沸騰水型原発の電気事業各社

**沸騰水型の構造的欠陥を放置して  
 使用・販売してはならない  
 沸騰水型は軍事転用が可能なので  
 使用を制限し、輸出を禁止する**

原子力民間規制委員会・東京

16 17

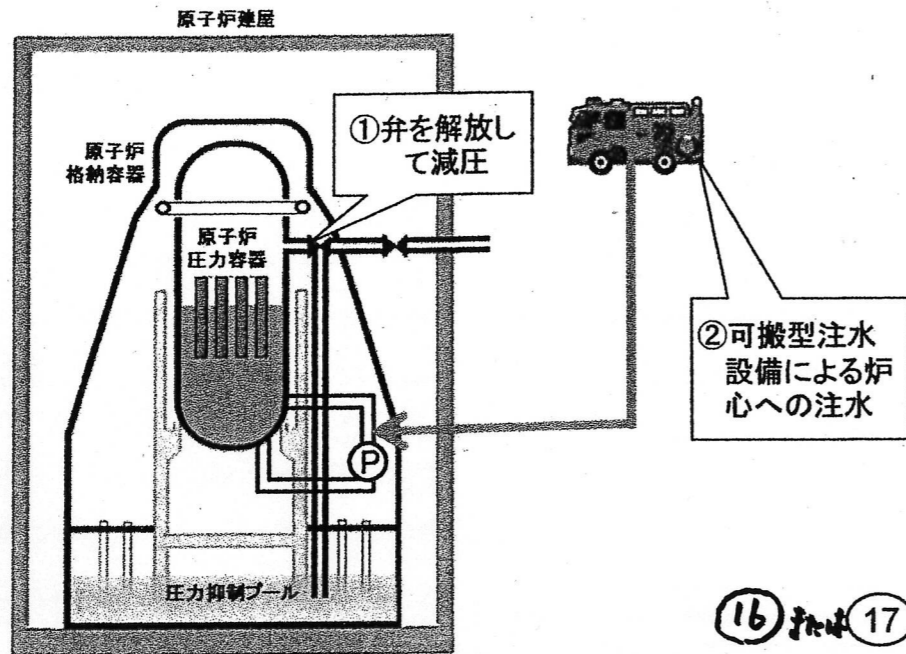
事故の際、新規制基準による原子炉逃し弁の開放と減圧を禁止する。

新規制基準(概要p17)による逃し弁の開放は、人為的な小口径破断であり、原子炉は沸騰して冷却水を失い、空焚きとなる

※系統構成は一つのイメージ (特定重大事故等対処施設) 20

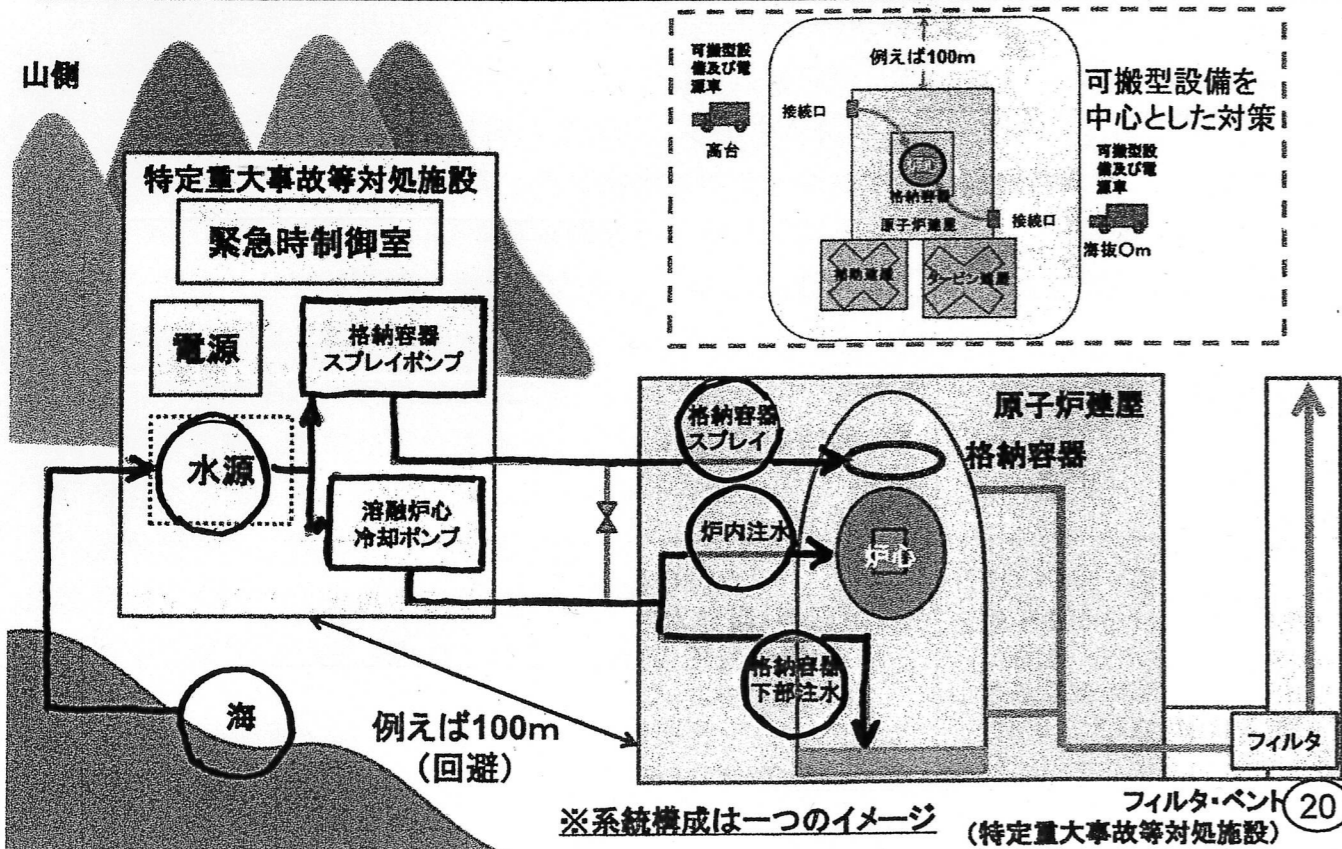
炉心の冷却について、新規制基準(概要p20)による海水の使用を禁止し、淡水を使用する。

まず、加熱された海水は、燃料被覆管を酸化して灰化し、いわゆる第二の壁を失う。また、炉心燃料により蒸発して塩を析出し、冷却を阻害する。その結果、燃料の温度が上がり、放射能の大量放出となる。

さらに、塩は800℃で熔融し、この熔融塩にウラン酸化物は溶けるので、第一の壁も失い、放射能は環境に全量放出されることになる。福一の地下水での放射能濃度異常高(2014年秋)は、この第一の壁と第二の壁を失って高濃度の放射能水が流出した現象と考えられる。

したがって、新規制基準(概要p20)という海水の利用は、すべて淡水の利用と書き換える。発電所内の高所に設置した水槽に大量の淡水を貯蔵して利用する。
